COMMUNE DE VILLARS-SUR-GLÂNE

REVISION DU PLAN D'AMENAGEMENT LOCAL

Rapport explicatif et de conformité 47 OAT

**Dossier d'adaptations aux conditions d'approbation de la DIME
du 19 octobre 2022**

Modification n° 103

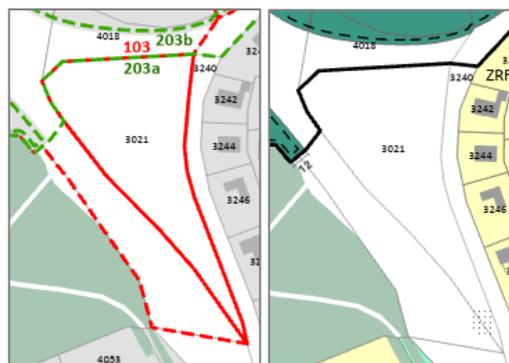
La Commune souhaite créer un pôle de développement important dans le secteur de Belle-Croix. Elle proposait ainsi, lors des enquêtes publiques de 2014 et 2016, l'affectation de plusieurs parcelles en zone de développement urbain. La DIME approuve les modifications d'affectation, mais pas la nouvelle mise en zone sur la parcelle 3021 RF. En effet, la Commune, en raison de surfaces non construites trop élevées, ne peut procéder à aucune mise en zone. Toutefois, cette parcelle est identifiée dans les secteurs d'extension du territoire d'urbanisation.

La Commune prend acte de la décision de la DIME et met à l'enquête le retour en zone agricole de la parcelle 3021 RF (n°103). Ce secteur est inscrit comme secteur d'extension du territoire d'urbanisation au plan directeur communal.

Modification n° 104

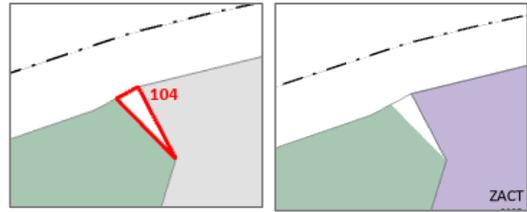
La seconde toutefois, se situe sur une parcelle partiellement en zone agricole (3042 RF). Etant donné que la modification proposée ne se situe pas dans le territoire d'urbanisation et que la commune de Villars-sur-Glâne compte des surfaces en zone d'activités non construites trop élevées, et donc surdimensionnées, elle ne peut procéder à cette mise en zone. Par conséquent, la DIME refuse cette modification.

La Commune prend acte de la décision de la DIME et met à l'enquête le retour en zone agricole du secteur (n°104).

Modifications n° 105 et 105a

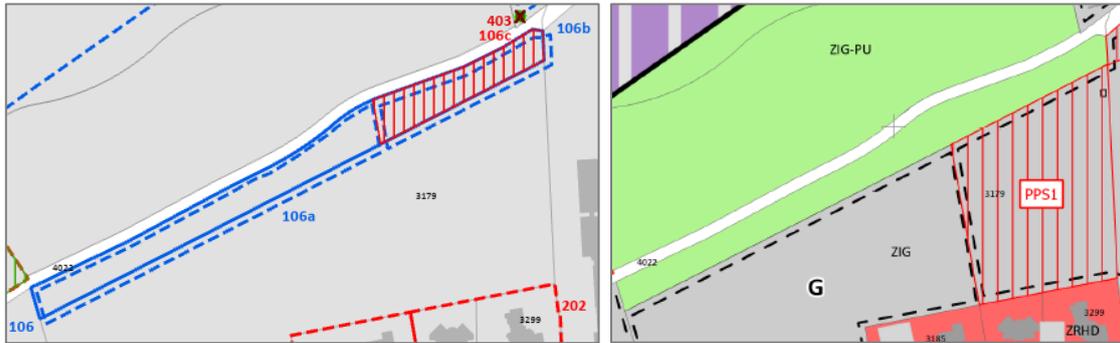
La Commune souhaitait procéder à une mise en zone de la zone d'activités de Bertigny, permettant l'extension de la zone d'activités existante de Bertigny sur une partie de l'art. 4026 RF. Pour rappel, le développement de la zone d'activités en question figure également dans le Plan directeur cantonal qui considère ce pôle comme un secteur stratégique d'activités d'importance cantonale, en allouant également du territoire d'urbanisation sur la parcelle 4026 RF. Cependant, en l'absence de plan directeur régional approuvé, toute mise en ZACT doit être compensée au sein de la région, ceci afin de ne pas augmenter le quota cantonal. Comme cette mise en zone n'est pas compensée, elle ne peut pas être autorisée en l'état de la planification. Par conséquent, la DIME refuse cette modification. Le secteur étant toutefois identifié comme secteur d'extension du territoire d'urbanisation au PDCant, il peut être inscrit comme tel au plan directeur communal. La Commune pourra procéder à la modification ultérieurement de son PAL, en fonction de l'avancement du projet de couverture de l'autoroute, qui constitue un changement notable des circonstances.

Dans le cadre de sa détermination, la Commune a émis le souhait de modifier la morphologie du secteur déjà affecté à la zone d'activités en déplaçant la limite de zone perpendiculairement à l'autoroute. Cela permet une meilleure utilisation du sol, sans pour autant augmenter la surface en zone à bâtir. La DIME estime que ce changement de morphologie correspond aux critères établis pour les rocades en zone à bâtir et admet l'adaptation, qui devra être coordonnée avec le plan directeur régional. D'autre part, la DIME demande de coordonner les objectifs du RCU avec les accès indiqués au PDCom et la loi sur l'énergie (objectifs 2 et 11).

La Commune met à l'enquête le retour en zone agricole de la parcelle 4026 RF (partielle), avec l'adaptation de la limite de zone admise (n°105). Le périmètre du PAD 75 « Bertigny Ouest » est adapté en conséquence (n°105a).

Modifications n° 107 et 107a

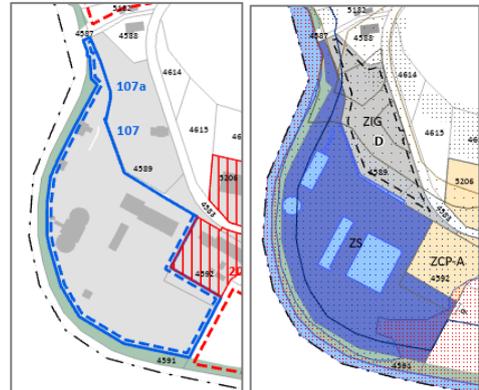
La Commune proposait d'unifier et simplifier la réglementation communale, en affectant la zone STEP existante en zone d'intérêt général. La DIME relève que, la STEP étant située dans un secteur isolé de la zone à bâtir existante, une affectation selon l'art. 15 LAT n'est pas conforme. Elle propose de prévoir une zone spéciale au sens de l'art. 18 LAT, affectation imposée par sa destination, pour la STEP. Il convient également de préciser que la Commune a actuellement en projet l'agrandissement de la STEP, afin de répondre aux besoins futurs, et introduire le traitement des micropolluants.

La Commune prend acte de la décision de la DIME et affecte la STEP en zone spéciale STEP (n°107). La justification détaillée est apportée au chapitre 4.1.2. Le périmètre du secteur D de la zone d'intérêt général (art. 4589 RF) est adapté en conséquence (n°107a). Le nouvel article ainsi créé au RCU est décrit au chapitre 2.2.2.

Modifications n°108, 108a et 108b

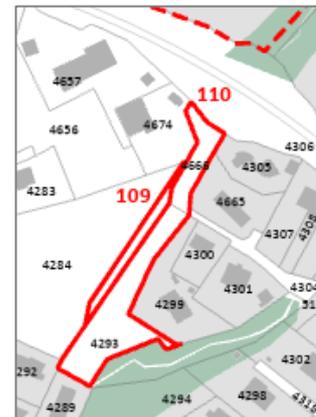
L'extension de la zone d'activités stratégique de Bertigny ayant été refusée (voir modification 105), le SeCA estime que les conditions du changement d'affectation ne sont plus justifiées et la DIME juge prématuré de prévoir un changement d'affectation sur ce secteur.

La Commune prend acte de la décision de la DIME et met à l'enquête le retour en zone d'intérêt général parc urbain de la parcelle 3002 RF (partielle) (n°108). Cette modification induit la suppression du secteur concerné par des prescriptions particulières sectorielles 1 (n°108b), ainsi que l'adaptation du secteur B (n°108a) affecté à la ZIG. A relever que la demande du SBC d'être consultée pour toute nouvelle construction sur le secteur où il y avait des PPS1 est prise en compte, puisque le secteur fait partie d'un périmètre soumis à des mesures d'harmonisation.

Modification n° 110

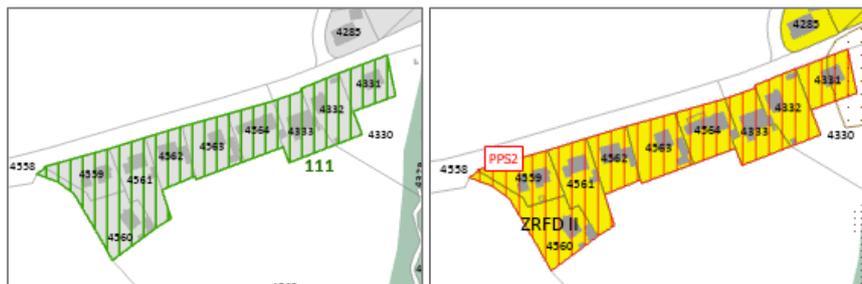
Le SeCA a analysé les zones à bâtir de la Commune et estimé que le maintien des parcelles 4666 RF et 4293 RF (partielle) en zone libre n'est plus conforme à la loi en vigueur. En effet, les zones libres sont destinées à structurer le milieu bâti, séparer les zones habitées des infrastructures gênantes ou dangereuses, ou encore préserver des espaces de verdure ou protéger des points de vue caractéristiques. Dans le cas d'espèce, des zones libres situées en extrémité de zone à bâtir ne correspondent pas à cet objectif. Par conséquent, la DIME demande que ces parcelles soient affectées à la zone agricole.

La Commune prend acte de la décision de la DIME et met à l'enquête l'affectation en zone agricole des parcelles 4666 RF et 4293 RF (partielle) (n°110).

**Modifications n° 113a et 113b****NOUVELLES MISES SOUS PROTECTION DE BÂTIMENTS**

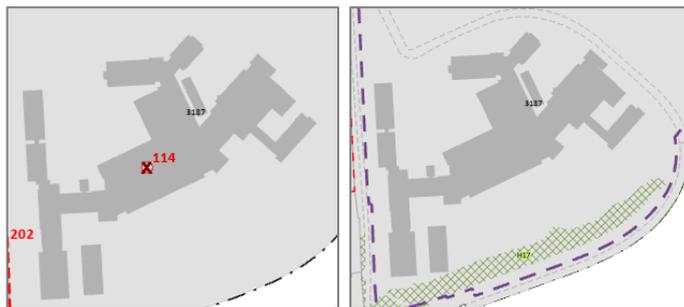
Selon le recensement des biens culturels immeubles du 27 juin 2006 établi par le SBC, plusieurs bâtiments méritant d'être protégés sont manquants. Conformément à la décision de la DIME, la protection a été ajoutée sur les bâtiments suivants :

- Route de la Glâne 102 – catégorie 2 (modification n° 113a)
- Route de la Glâne 118 – catégorie 3 (modification n° 113b)

**Modifications n° 343, 343a, 343b et 343c****ABROGATION DU PAD 43 « VILLAGE ROUTE DES PREALPES »**

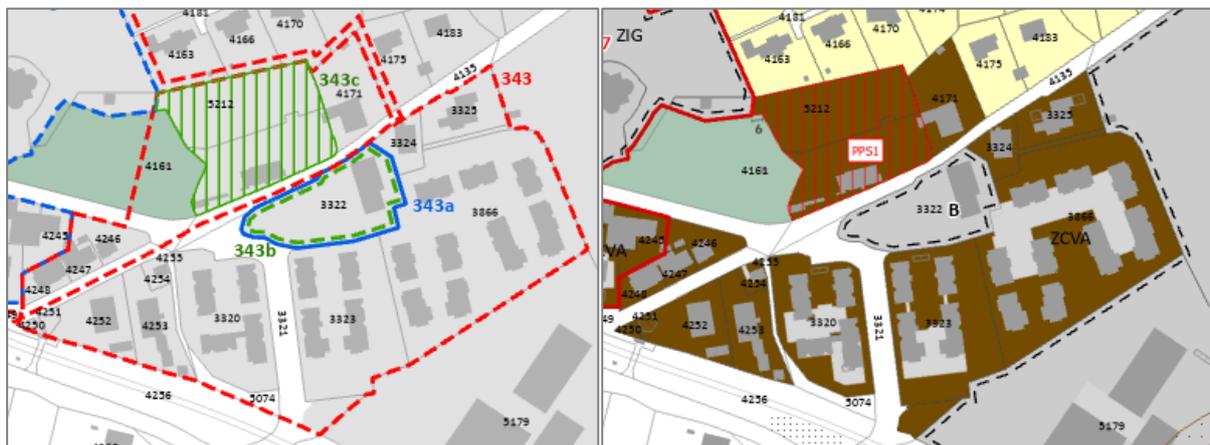
Le PAD a été approuvé le 8 novembre 1994, suivi d'une modification le 19 août 2009. Dans le cadre de l'analyse détaillée des PAD que la Commune a fait valoir dans le cadre de son droit d'être entendu, il a été proposé que le PAD 43 « Village Route des Préalpes » soit maintenu, car si l'intégralité du secteur 2 est bâtie, une partie des aménagements prévus sur le secteur 1 n'ont pas été réalisés, de même que l'extension du château.

Dans le cadre de sa décision d'approbation, la DIME a accepté le maintien du PAD, moyennant son adaptation à la LATEc.

Finalement, la Commune propose de relever l'IBUS à 1.65 pour l'ensemble de la zone d'affectation (ZCV A), ce qui répond également à un besoin de cohérence entre le PAD 44 et le PAL (voir modification suivante). En effet,

Modification n° 344

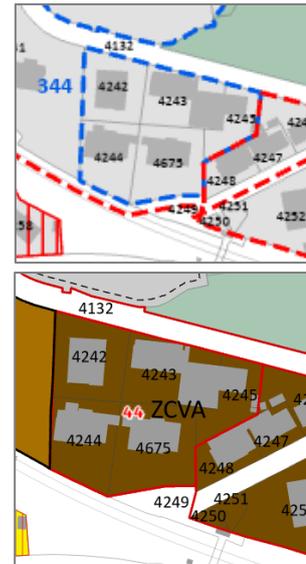
Le PAD a été approuvé le 8 octobre 1997. Le secteur est globalement construit, mais les aménagements n'ont pas été entièrement réalisés. La réglementation est obsolète mais les objectifs initiaux restent en partie valables ; il convient ainsi de maintenir le PAD, notamment en raison des objectifs en lien avec la pérennité et l'évolution du quartier, ainsi que ceux en lien avec les prescriptions architecturales et d'aménagement des espaces extérieurs. Il ressort également de l'analyse du PAD que ce dernier utilise un indice supérieur à celui de la zone (ZCV A). Une adaptation de la réglementation est donc à faire dans ce sens, et les objectifs sont inscrits au RCU.

Dans sa décision d'approbation, la DIME accepte le maintien du PAD, moyennant une adaptation du périmètre du PAD.

La Commune prend acte de la décision de la DIME et procède à la modification du périmètre du PAD, en excluant le domaine public (n°344).

**Modifications n° 352 et 352a****ABROGATION DU PAD 16-52 « BERTIGNY-RÉSIDENCE - ROUTE DE VILLARS INFÉRIEURE »****NOUVEAU PAD OBLIGATOIRE 76 « ROUTE DE VILLARS »**

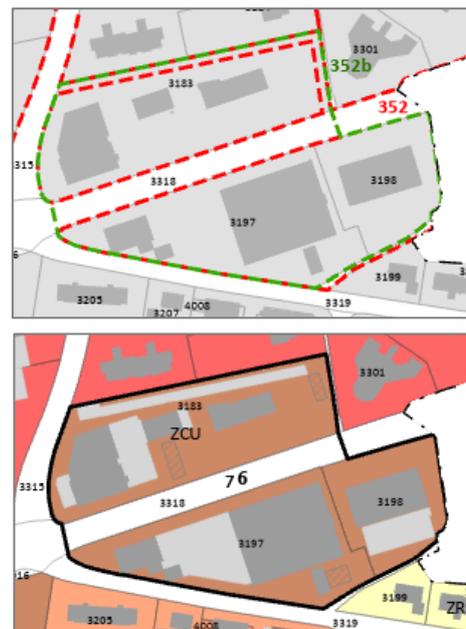
Ces PAD ont été approuvés par le Conseil d'Etat en date du 19 décembre 2001. Il s'agit de 2 PAD avec un plan d'implantation commun et des réglementations séparées. Les deux secteurs soumis à PAD n'ont pas été réalisés, les entreprises en place sont celles déjà présentes avant la conception du PAD. Le projet communal pour ce secteur et la vision de l'urbanisation le long de la Route de Villars ont évolué, le PAD en vigueur n'est plus adapté. Toutefois, en cas d'évolution des entreprises du site, étant donné que ce quartier marque l'entrée nord-est de la commune, il est important de maintenir une planification de détail, notamment pour gérer le rapport à la route de Villars.

Compte tenu de ces éléments, la solution la plus pertinente du point de vue procédural est l'abrogation des PAD en vigueur (n°352) et la mise en place d'un nouveau périmètre à PAD obligatoire avec de nouveaux objectifs (n°352a).

Modifications n° 358, 358a et 358b

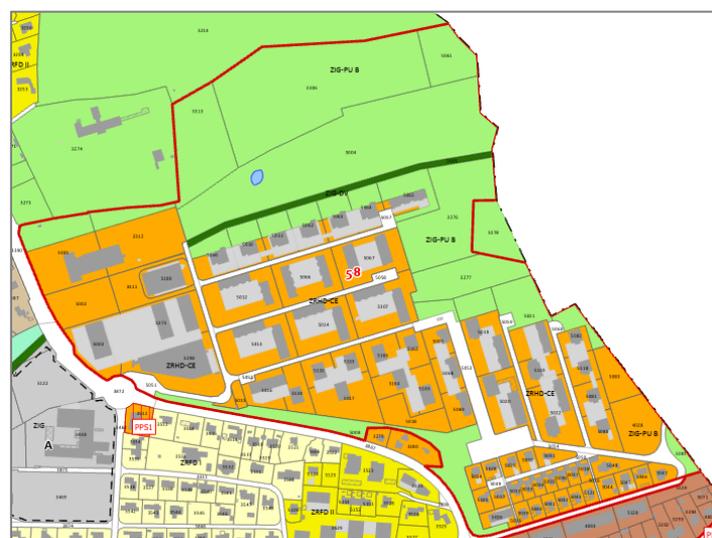
Le PAD a été réalisé, conformément à la planification en vigueur. Il permet une répartition judicieuse sur l'ensemble du secteur des différentes affectations, des types d'activités et d'habitats. Le dossier nécessite d'être mise à jour, et la Commune a déjà entamé les travaux d'adaptation à la LATeC du PAD.

Dans sa décision d'approbation, la DIME accepte le maintien du PAD, moyennant l'inscription d'objectifs au RCU.

Finalement, la Commune a constaté une erreur dans le cadre du report des données du PAD sur le PAL. En effet, la Commune disposait en 2014 d'un plan regroupant les périmètres des PAD et des PAP, ces derniers se confondant. Une erreur a été faite lors du report du périmètre du PAD, en incluant les parcelles 3279 et 3280, qui faisaient partie du PAP mais non du PAD. La Commune corrige cet élément dans le présent dossier, en remettant les parcelles susmentionnées en zone résidentielle à moyenne densité (n°358b).

Modification n° 404

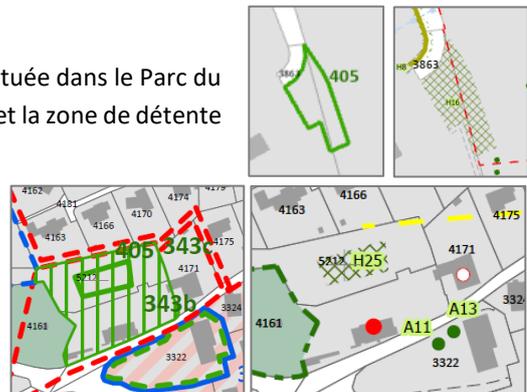
Une des haies protégées situées dans la zone sportive (H11) est « collée » à la cabane du foot, pour laquelle un projet communal est prévu. Afin de ne pas péjorer le projet, la Commune réduit la surface de la haie protégée dans son PAZ 2.

La Commune décide également de réduire la surface protégée des haies situées à proximité de Notre-Dame de la Route (H22) et de Cormanon-Est (H3), afin que les bâtiments existants à proximité ne soient pas péjorés en cas de rénovation ou agrandissement.
